Nota van Zienswijzen

Behorende bij de omgevingsplanwijziging
"TAM-omgevingsplan H22o Weimerstraat te Wernhout"

Afbeelding 1: wijzigingen ontwerpplan

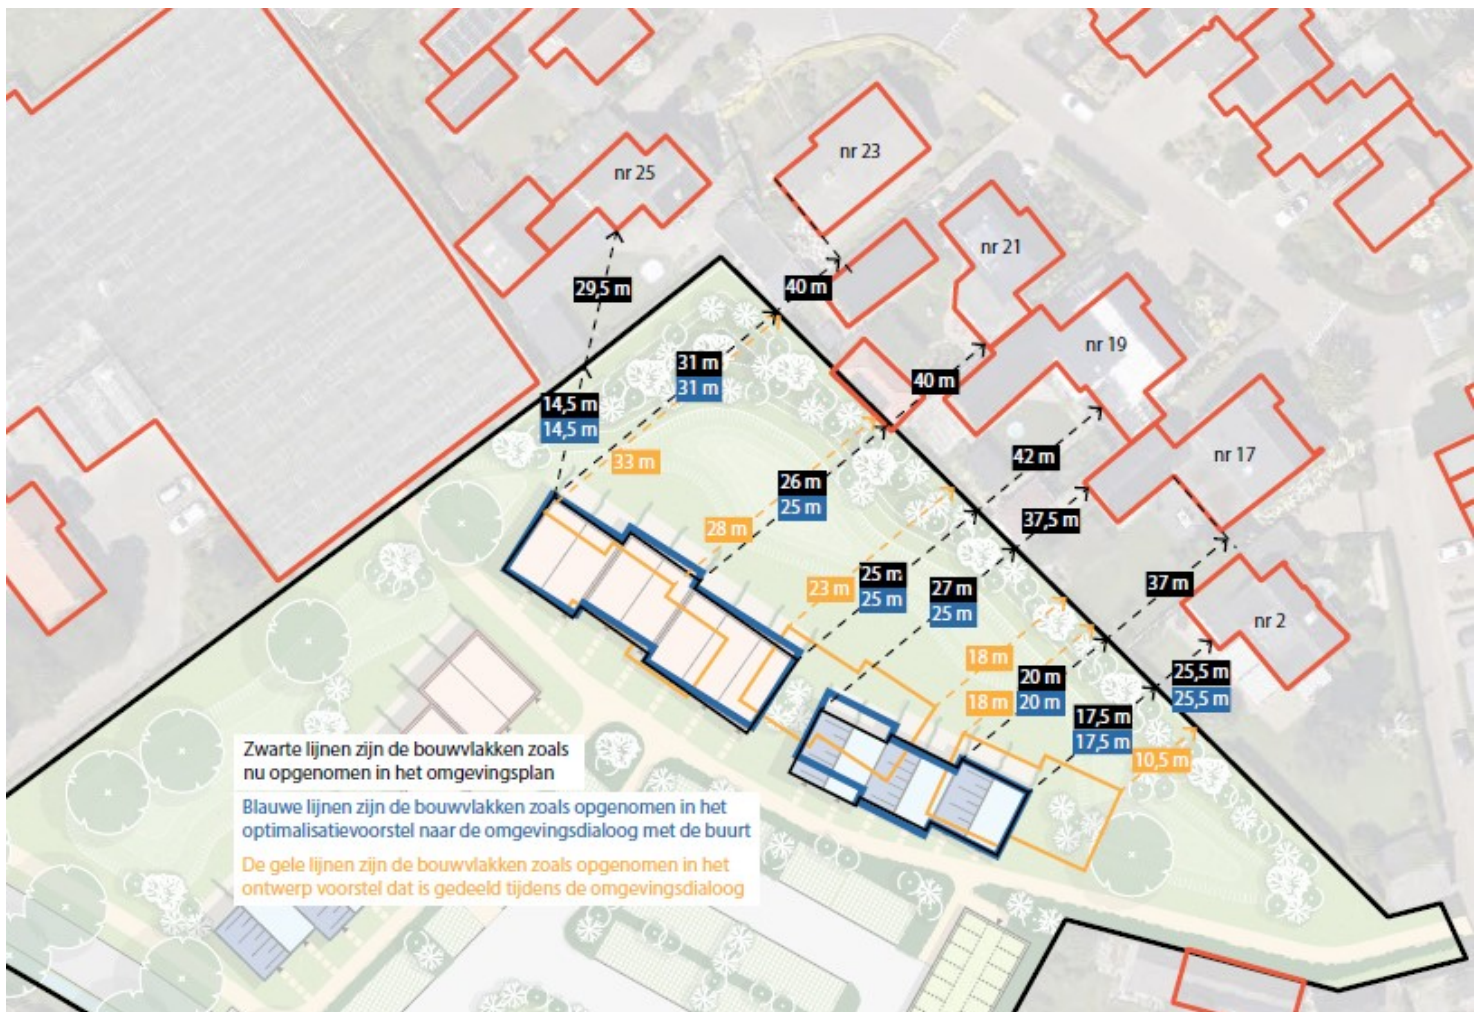
Indiener stelt dat het plan afwijkt van een eerdere planuitwerking, waarin een afstand van circa 30 meter was voorzien tussen de bestaande woningen aan de Julianalaan en de nieuwbouw. In het huidige plan is deze afstand verkleind tot ongeveer 20 meter. Indiener geeft aan dat deze afwijking

onvoldoende is gemotiveerd en in strijd is met het rechtszekerheids- en vertrouwensbeginsel, omdat omwonenden mochten uitgaan van handhaving van de oorspronkelijke afstand.

De gemeenteraad merkt hierover op dat de eerste conceptversie die in het kader van de omgevingsdialoog zijn gedeeld, inderdaad nog zijn aangepast. Deze conceptversie was niet definitief en had geen formele status binnen een juridische procedure, omdat op dat moment nog geen formeel planproces was gestart. In deze fase is het gebruikelijk dat ontwerpen worden bijgesteld op basis van inhoudelijke inzichten en de resultaten van participatie.

Op basis van de input uit de omgevingsdialoog is het ontwerp op enkele punten gewijzigd. De aangebrachte wijzigingen zijn inzichtelijk gemaakt in afbeelding 1.

Uit deze tekening blijkt dat er nog steeds sprake is van een ruimtelijke afstand tussen de nieuwe en bestaande woningen, waarbij bewust een groene zone wordt aangebracht om zowel landschappelijke kwaliteit als privacy en ruimtelijkheid te borgen. Bovendien blijkt hieruit dat de wijziging hooguit slechts enkele meters betreft.

De gemeenteraad is van oordeel dat de aangepaste situering stedenbouwkundig passend is en niet leidt tot onevenredige nadelige gevolgen voor de bestaande bewoners. De afstand en de tussenliggende groene inrichting zorgen voor een zorgvuldig overgangsgebied tussen de bestaande bebouwing en de nieuwe woningen.

figuur 2: optie extra parkeerplaatsen

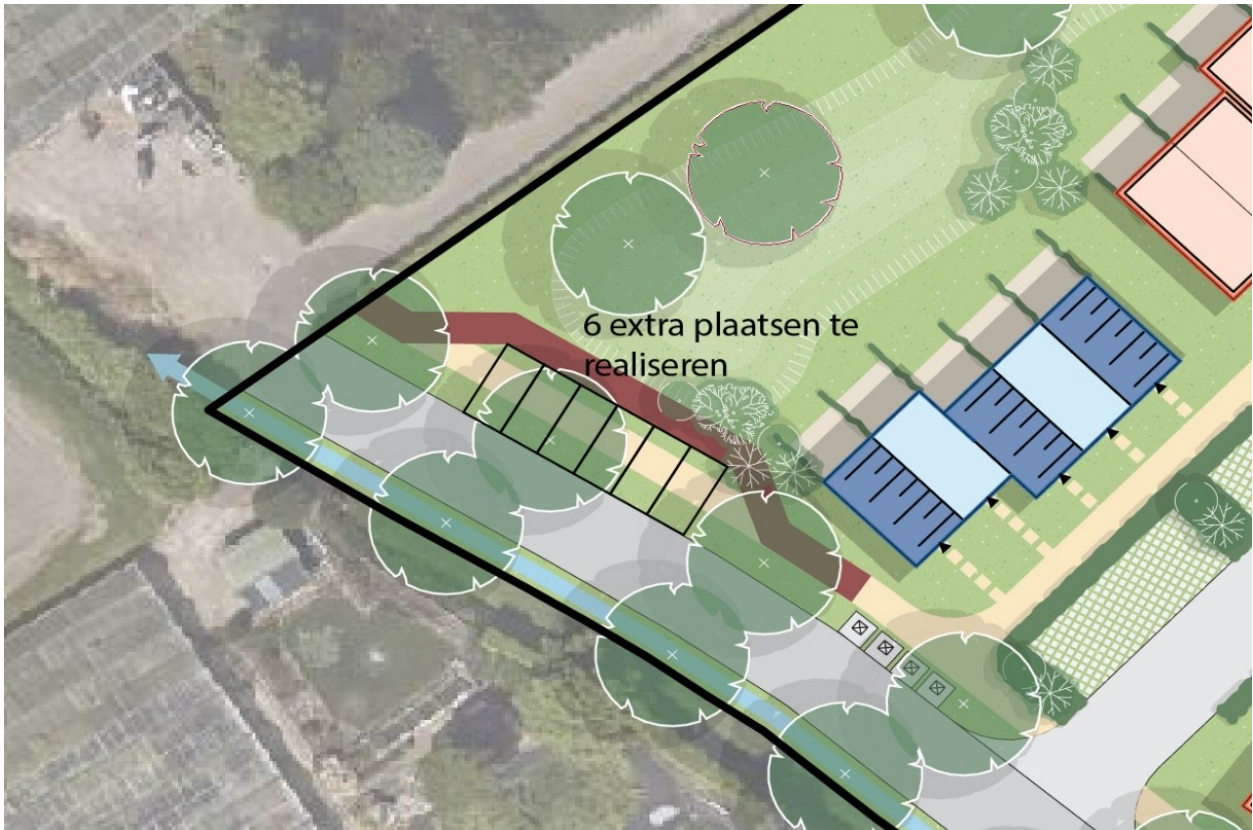
Indiener stelt dat in het ontwerpplan onvoldoende parkeerruimte wordt geboden. Hoewel 48 parkeerplaatsen voldoen aan het absolute minimum uit de Nota Parkeernormen 2020, ontbreekt de ruimte die volgens de nota gereserveerd moet zijn om in de toekomst uit te breiden naar 60 plaatsen. Door bestaande tekorten in het Weimerpad en de Julianalaan vreest indiener dat parkeerdruk verder zal toenemen. Indiener wijst erop dat Wernhout beperkt openbaar vervoer heeft en huishoudens doorgaans meerdere auto's hebben, wat een grotere parkeerbehoefte veroorzaakt.

De parkeeroplossing in het plan voldoet aan het geldende parkeerbeleid. Op basis van de Nota Parkeernormen 2020 en toepassing van de aanwezigheidspercentages voor bewoners en bezoekers zijn voor dit plan strikt genomen 42 parkeerplaatsen vereist. Met de opgenomen 48 parkeerplaatsen is reeds sprake van een overmaat van zes plaatsen. De kans dat nieuwe bewoners hun voertuigen structureel zullen parkeren in het Weimerpad en de Julianalaan wordt daarom niet hoog ingeschat. Mocht in de toekomst alsnog blijken dat de parkeerbehoefte groter is dan voorzien, dan biedt de inrichting van het plangebied flexibiliteit om langsparkeervakken langs de ontsluitingsweg om te zetten naar dwarsparkeervakken, waarmee extra capaciteit kan worden gerealiseerd, een schets van deze mogelijkheid is opgenomen in afbeelding 2 bij voorliggende Nota van Zienswijzen. Daarnaast zijn er ook nog mogelijkheden om extra parkeergelegenheden in het noordoosten van het plan te realiseren. Gelet op de beoogde doelgroep en de gehanteerde parkeernormen bestaat op dit moment geen aanleiding om uit te gaan van een hogere parkeerbehoefte dan waarin het plan reeds voorziet.

Afbeelding 3: aangepast uitwerking talud

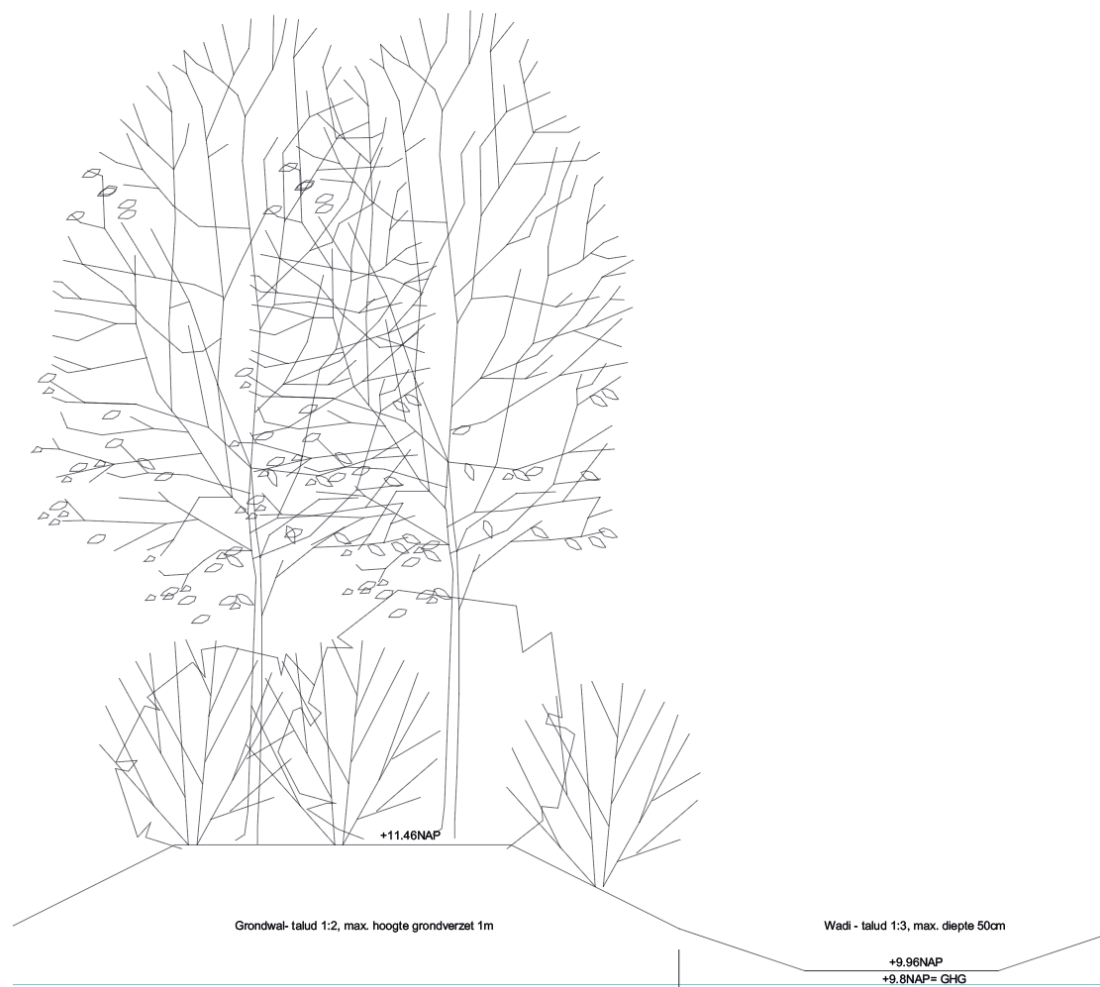
Indiener stelt dat de beoogde grondwal aan de noordzijde van het plangebied niet voldoende is geborgd. Hoewel in het landschappelijk inrichtingsplan een grondwal is opgenomen, ontbreekt volgens indiener een vastgelegde hoogte. De bedoeling is een hoogte van circa 3 meter, maar dit is niet juridisch verankerd. Indiener vraagt om deze hoogte expliciet in het landschappelijk inpassingsplan op te nemen voor de rechtszekerheid.

De hoogte van de wal zal, in afwijking van het eerder geschetste profiel, maximaal 1,0 meter bedragen. Het is de bedoeling om zoveel als mogelijk met een gesloten grondbalans te werken. De vrijkomende grond uit het ontgraven van de wadi's wordt daarom benut voor het vormgeven van de grondwal.

Uit de huidige berekeningen blijkt dat de wal een maximale hoogte van circa 1,0 meter kan bereiken, waarbij een talud van 1:2 wordt aangehouden. In combinatie met de aanplant van struiken en bomen ontstaat hiermee een passend landschappelijk element, waarbij wordt voorkomen dat er tegen een hoog grondlichaam wordt aangekeken.

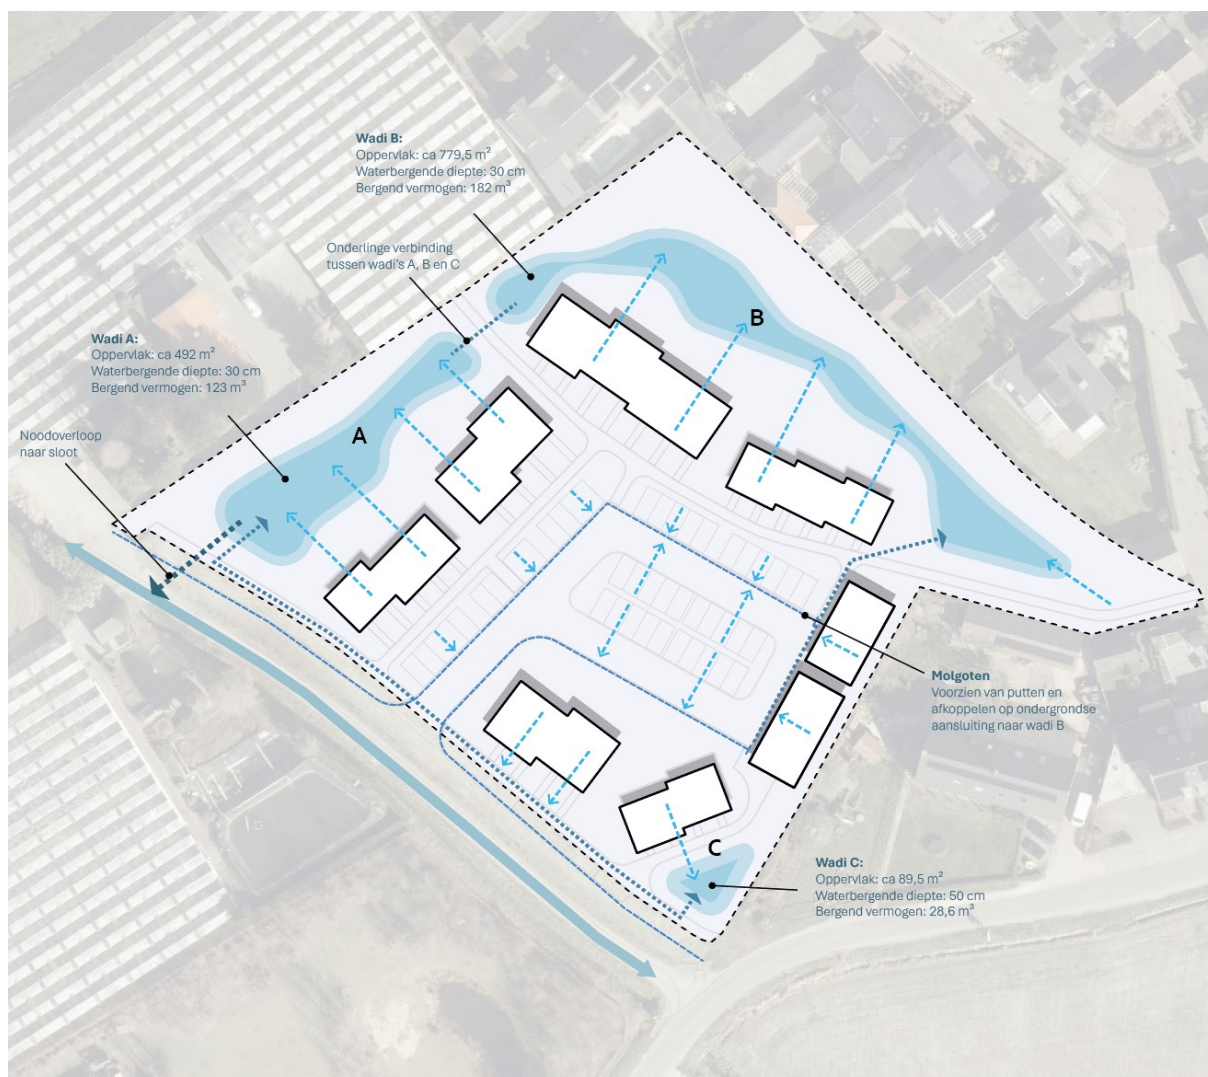
Indiener is van mening dat het retentiesysteem is versnipperd en er nog onvoldoende is uitgewerkt hoe deze functioneert. Een duidelijke tekening met het hwa-stelsel ontbreekt om te kunnen beoordelen hoe het afstromend hemelwater richting de wadi's wordt gevoerd en hoe het stelsel met elkaar communiceert. Maaiveldhoogten, bodemhoogte wadi's, overstorthoogte en hoogteligging hwa-stelsel zijn hierin volgens indiener ook van belang. Ook om te kunnen bepalen of de wadi's voldoende bergend vermogen hebben.

Bij het ontwerp van de waterberging is rekening gehouden met de gemiddeld hoogste grondwaterstand (GHG) van circa +9,8 m NAP. De wadi's worden niet dieper aangelegd dan deze GHG om voldoende infiltratie te waarborgen.

In afbeelding 5 van de watertoets, die als bijlage bij het omgevingsplan is opgenomen, is inzichtelijk gemaakt hoe het hemelwater binnen het plangebied wordt verwerkt en afgevoerd, waaronder de geleiding van het afstromend hemelwater richting de wadi's. Voor de duidelijkheid zijn in afbeelding 5 bij deze Nota van Zienswijzen de wadi's nader aangeduid. De grootste wadi's (A en B) liggen aan de noordzijde en vangen het merendeel van het hemelwater van wegen en woningen op. De bodems liggen op +10,00 m NAP, met een bergingsdiepte van circa 30 cm. De capaciteit bedraagt 123 m³ (wadi A) en 182 m³ (wadi B). Aan de zuidoostzijde wordt een kleinere wadi aangelegd met een bodem op +9,8 m NAP, een bergingsdiepte van 50 cm en een capaciteit van 28,6 m³. De wadi's zijn onderling verbonden en kunnen bij extreme neerslag overstorten naar de watergang nabij de Weimerstraat.
